TRIBUNALE DI MACERATA

ESECUZIONE IMMOBILIARE N. R.G. 018/2022

ALLEGATO N. 8

DIFFORMITA' EDILIZIE

PIANO SOTTOSTRADA

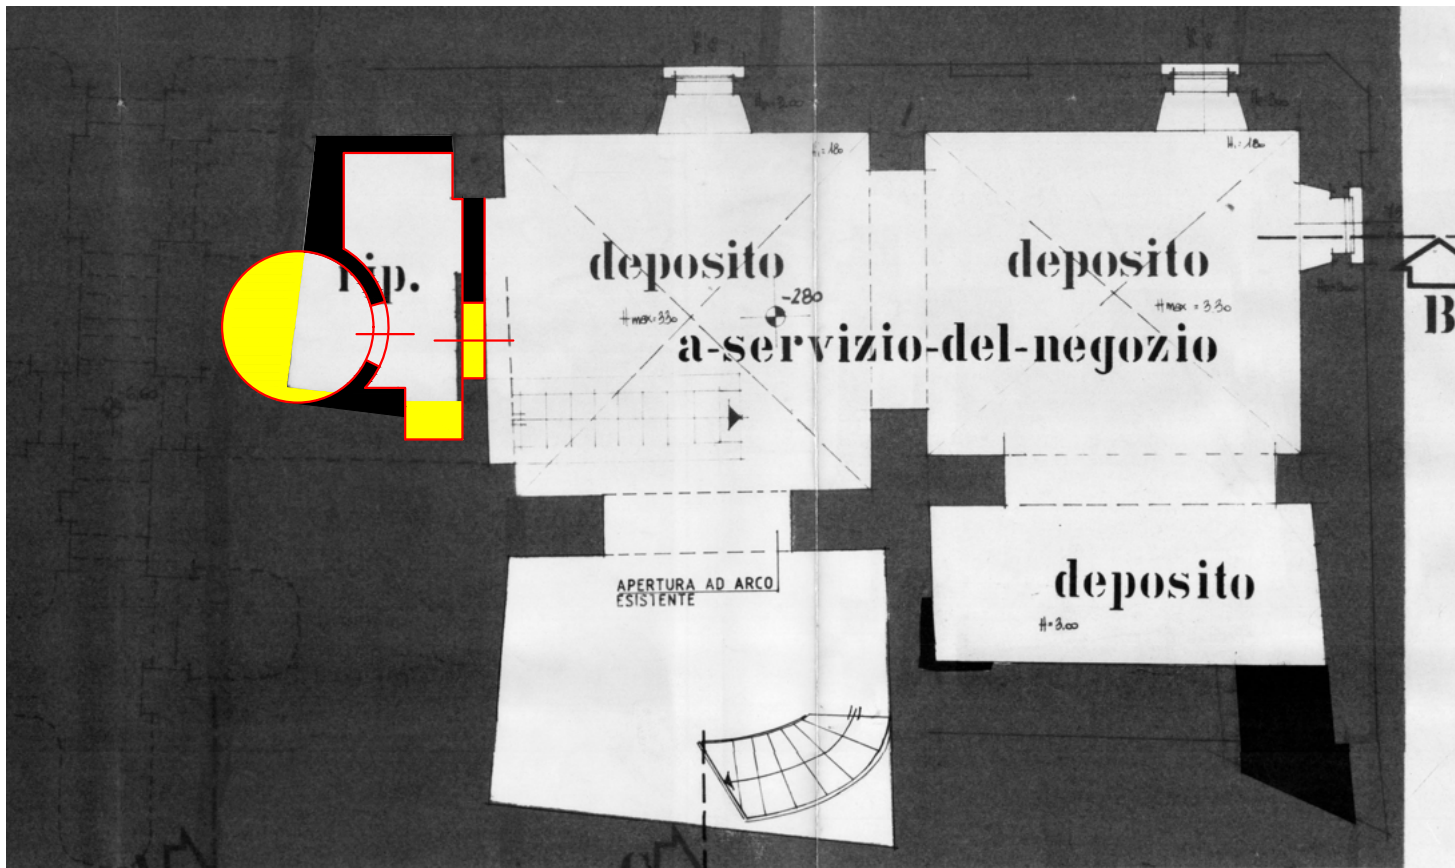
P. SEMINTERRATO: il locale "Ripostiglio" presenta l'apertura di accesso (Foto n. 14 - 20) spostata al centro dell'arcata in muratura e dotata di porta blindata. Il locale presenta una diversa sagoma, anche in relazione ad un pozzo preesistente del quale è stata restaurata la porzione corrispondente al piano in esame, utilizzandola come cantina (Foto n. 20 - 21).

Per una più agevole individuazione delle difformità elencate è stato predisposto il presente elaborato planimetrico redatto sulle planimetrie di progetto e contenente l'individuazione delle difformità sopraelencate, indicate con colorazione in giallo per le modifiche in sottrazione ed in verde per le modifiche in aggiunta.

Tutte le difformità rilevate sono regolarizzabili mediante presentazione di una SCIA in sanatoria.
